Pilne powiadomienie dotyczące bezpieczeństwa **Column iC**

Pilne powiadomienie dotyczące bezpieczeństwa (FSN)
Column iC
Ryzyko objęte przez FSN

N.	NIM004-2021
Data:	3 listopada 2021
Temat:	Weryfikacja lutowania styków
Adresaci:	Dealerzy firmy Villa systemów Moviplan iC, w tym Column iC
Wyposażenie:	Column iC

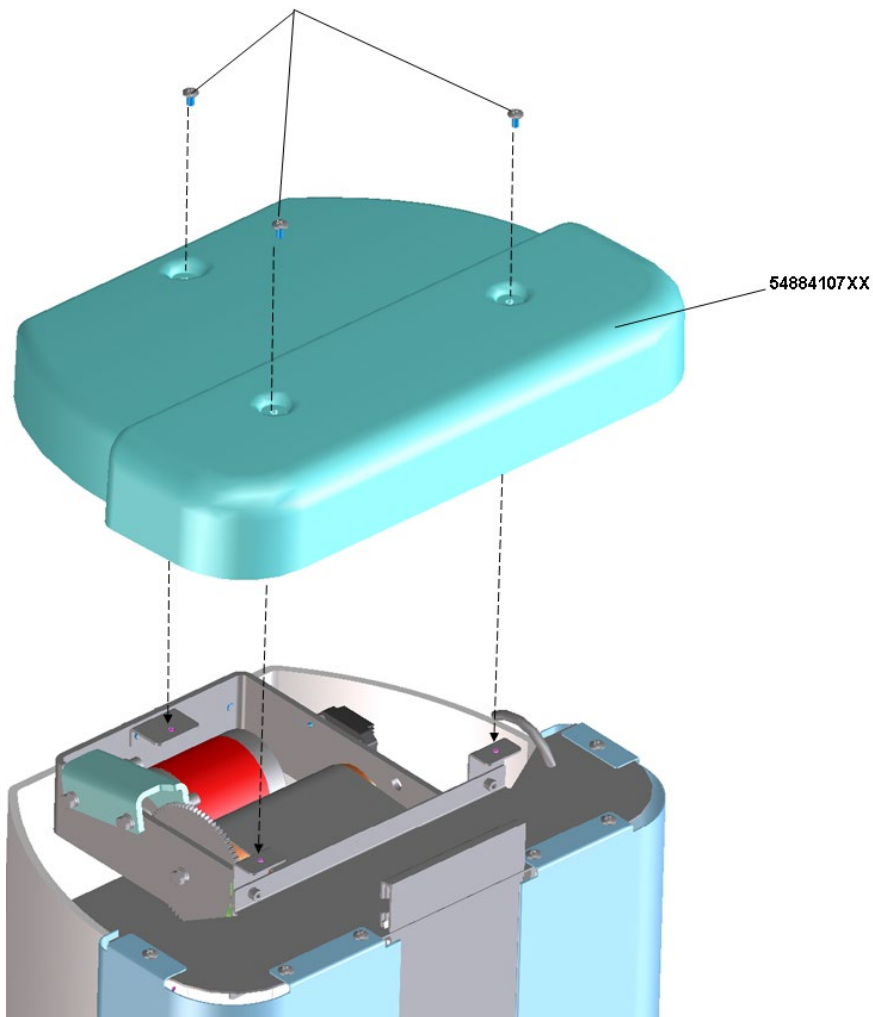
W niniejszej notce informujemy, że niektóre rurowe trzony wsporcze montowane w urządzeniach Column iC wyprodukowane w okresie od kwietnia 2014 do marca 2021 mogą mieć niezgodne spawanie ze względu na wymiar grubości spoiny. W przypadku znalezienia tego typu spoiny, konieczna jest wymiana wspornika rury.

Dla odniesienia, poniżej przedstawiono rodzaj weryfikacji, którą należy przeprowadzić w terenie na zamontowanych urządzeniach, gdzie widoczna jest, bez demontażu lampy rentgenowskiej, różnica pomiędzy prawidłowym spawem, który powinien mieć grubość spoiny około 4 mm, a spawem niezgodnym

Dla lepszego zrozumienia, poniżej przedstawiamy różnice pomiędzy spawem prawidłowym (zielona strzałka) a spawem niezgodnym (czerwona strzałka).

W przypadku, gdy konieczna jest wymiana, kod części zamiennej to:

- trzon kod 5288701200 dla Column iC:
